## CTL 决议

标准 (包含: 年)	条款	编号	发布日期
IEC 60335-1: 2020	3.3.3/3. 3. 4/29. 3. 1	2243	2024
类别			
家用及类似用途电器			
主题	关键词	制定	批准
绝缘穿透距离	加强绝缘	ETF1	2024年CTL 全体会议

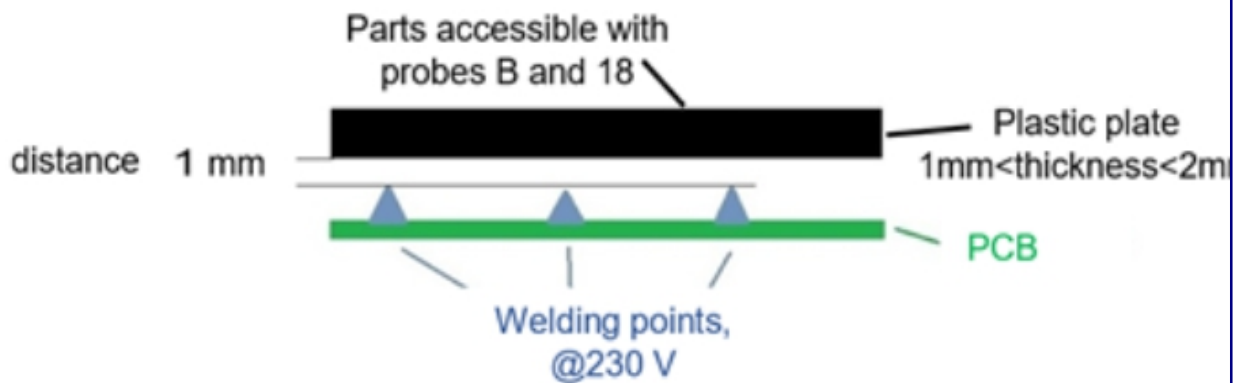
下面的结构是否符合 IEC 60335-1: 2020 的 29.3.1 条款?

上述结构不符合 IEC 60335-1:2020 的第 29.3.1 条款的要求，固体绝缘层不能与单独的空气层组合，以达到第 29.3.1 条款对加强绝缘的 2.0 mm 要求。

本问题不涉及标准中其他条款中满足基本绝缘或附加绝缘要求的替代方法。那么，答案仅涉及第 29.3.1 条款的合规性，而不考虑有关的绝缘特性。

基本绝缘要求 1.5 mm 的空气间隙，那么 1.0mm 的空气间隙不应被视为双重绝缘结构的一部分。此外，加强绝缘的定义(第 3.3.4 条)中的注 1 被认为不适用于这种结构。
